日野市立平山小学校 令和5年度 通学路合同点検の危険箇所図

<p>1 平山4-18 南平3号踏切付近</p>	<p>1 南平9丁目 たちばな公園への横断歩道 幹線市道Ⅱ-23号線</p>	<p>1 平山4丁目 平山小西側道路と都道旧道との交差点</p>

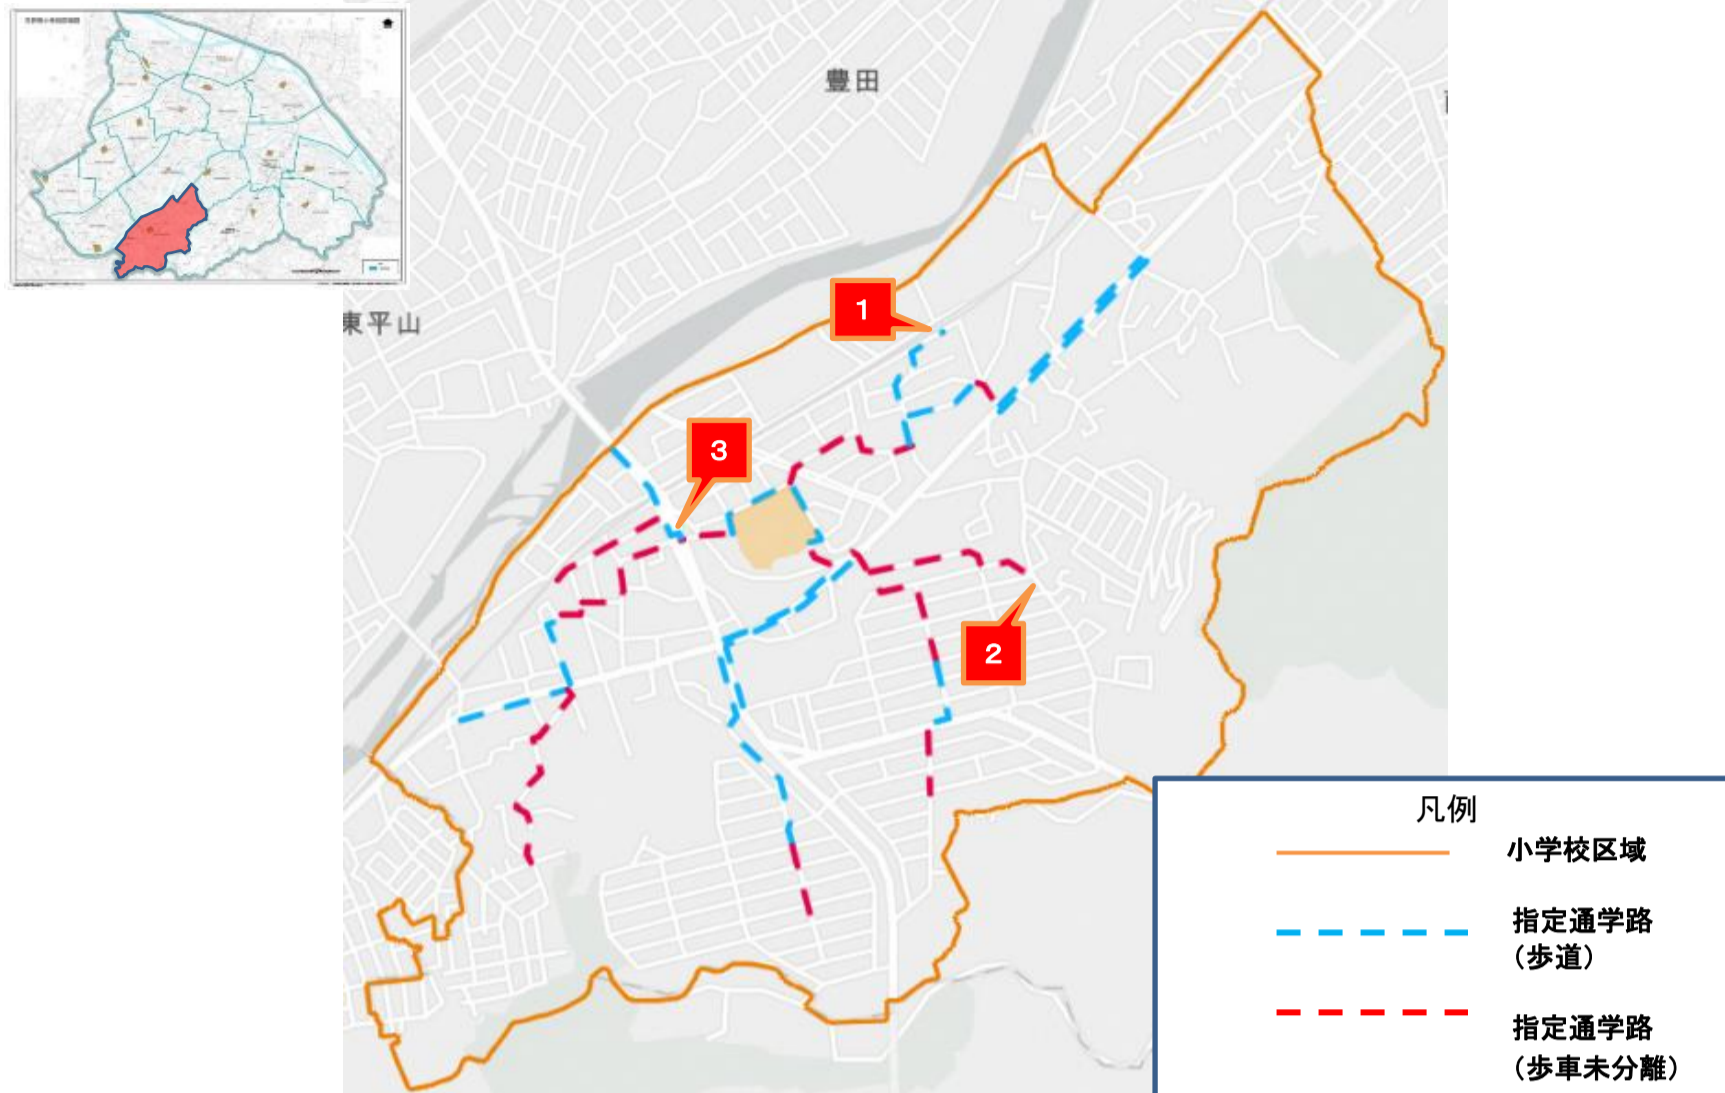
<p>【現状】 朝の時間帯は電車の本数も車両の通行量も多く、車両と児童との接触の恐れがある。歩道と踏切の間に横断歩道がないため、踏切から歩道へ渡る際も車道を乱横断しなければならず、このため歩道へ渡らずそのまま車道を歩く児童もいる状態。</p> <p>【対策メニュー】 東京都住宅供給公社と協議の上、横断歩道の設置について検討していく。</p>	<p>【現状】 ・交通量が多く、歩行者スペースも狭いため児童と車両の接触の恐れがあり危険である。 ・道路沿いに住宅が増えているが、たちばな公園の横断歩道以外に横断歩道がない。</p> <p>【対策メニュー】 外側線の引き直しを検討する。</p>	<p>【現状】 ・ブロック塀が道沿いにあるため、見通しが悪い。 ・交差点で自転車との接触の危険性がある。 ・歩道側のブロック塀が、地震時の倒壊が心配。</p> <p>【対策メニュー】 ・用水路の蓋の強度が心配。 ・市道側に注意喚起看板の設置を検討する。 ・都道側に「歩行者注意」などの看板設置を検討。 ・ブロック塀の所有者への訪問を実施済み。 ・水路蓋の定期的な強度確認を実施していく。</p>
